OSSERVAZIONI ALLE INTEGRAZIONI AL PROGETTO DI REALIZZAZIONE DI
UNA CENTRALE A TURBOGAS ALLA SPEZIA DA PARTE DI ENEL SPA

Considerazioni sul documento di risposta di Enel alle integrazioni richieste da parte della CTVIA "Integrazione e chiarimenti"

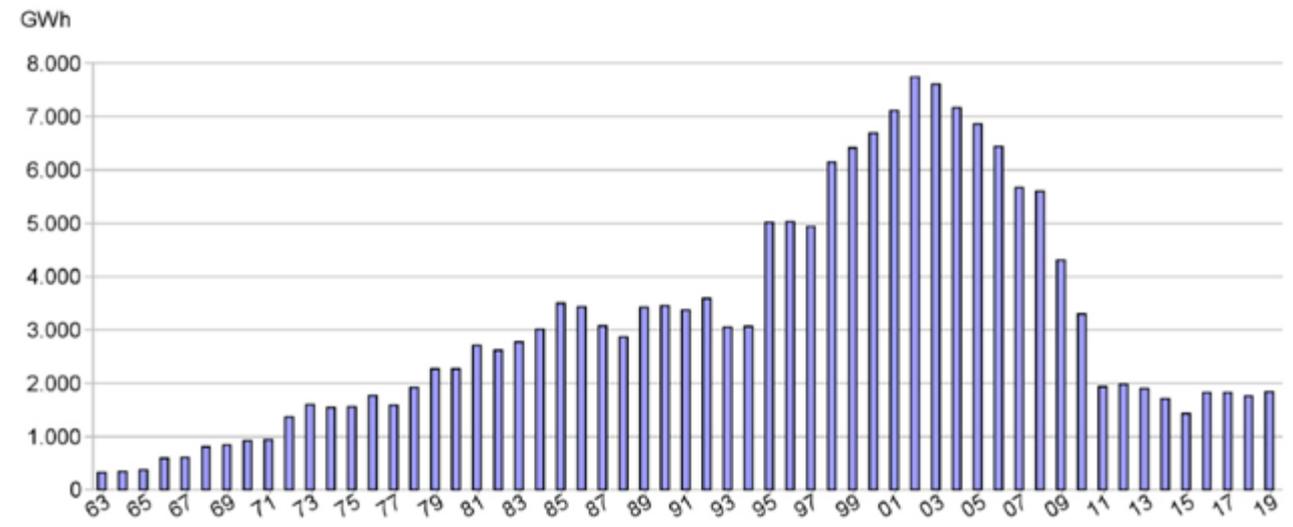
Restando sul terreno della risposta di Enel, quindi si potrebbe obiettare che, stando ai dati Terna, dal quale è possibile determinare le ore equivalenti di esercizio annuale delle centrali (in media 3.261 ore/anno) e i fattori di carico delle diverse tipologie di impianti per la generazione termoelettrica di energia, questo

risultati pari ad una media del 37%, decisamente troppo poco per giustificare la necessità di realizzare 5,4 GW aggiuntivi di nuove centrali a metano come sarebbe se si realizzassero diversi progetti in itinere.
